## Gemeinde Saal a.d.Donau

## Niederschrift über die öffentlichen Tagesordnungspunkte der Sitzung des Gemeinderates

Sitzungsdatum: Dienstag, 05.03.2024

- 4. Aufstellung des vorhabenbezogenen Bebauungsplans "SO Freizeit und Erholung- Reitsport in Oberschambach"; Prüfung der Stellungnahmen im Rahmen der Beteiligung der TÖB/Behörden (§ 4 Abs. 2 BauGB) und der Öffentlichkeit (§ 3 Abs. 2 BauGB) Vorlage: 01/BA/125/2024

Der Geltungsbereich ist in nachfolgendem Planausschnitt dargestellt (rot umrandete, grau schraffierte Fläche, unmaßstäblich)

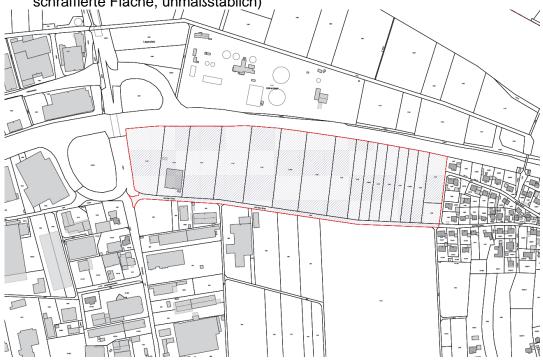
GRM Fuchs fragt nach, ob festgeschrieben werden könnte, dass die Grundstückseigentümer verpflichtet werden, die Grundstücke zu marktüblichen Preisen zu vermarkten und dass die Grundstücke innerhalb einer Frist bebaut werden müssen, damit der Bebauungsplan nicht in die Leere läuft.

Eine Schaffung von Ausgleichsflächen im Bereich der Bauverbotszone der B16 ist nicht möglich, erklärt Herr Dykiert auf Nachfrage von GRM Fuchs.

Auf Nachfrage von GRM Rummel bezüglich des geplanten Grünstreifens erklärt der Erste Bürgermeister, dass diesbezüglich zu einem späteren Zeitpunkt über die Vorgehensweise hinsichtlich eines etwaigen Erwerbs mit den Eigentümern verhandelt wird, worüber der Gemeinderat dann zu entscheiden hat.

Die geforderte Begrünung der Dächer, um Wasser zurückzuhalten, steht den Anforderungen einer (aufgeständerten) PV-Anlage nicht entgegen, erklärt Herr Dykiert auf Nachfrage von GRM Rummel weiter.

Der Erste Bürgermeister antwortet, sobald ein Bebauungsplan kurz vor der Rechtskraft stehe, müssen entsprechende städtebauliche Verträge mit den Grundstückseigentümern geschlossen werden, damit die entstandenen Planungskosten wieder an die Gemeinde rückerstattet werden. Den Grundstückseigentümern einen Preis aufzuerlegen hält er für nicht sinnvoll. Eine gute Möglichkeit wäre aus seiner Sicht, für die Grundstückseigentümer die Nutzung über Erbpachtverträge zu regeln, da dann die Erschließungskosten auf die Nutzer übertragen werden könnten.

Bürgermeister Nerb informiert, dass geplant ist, die Ausgleichsflächen mit dem Kauf von Ökopunkten zu regeln.
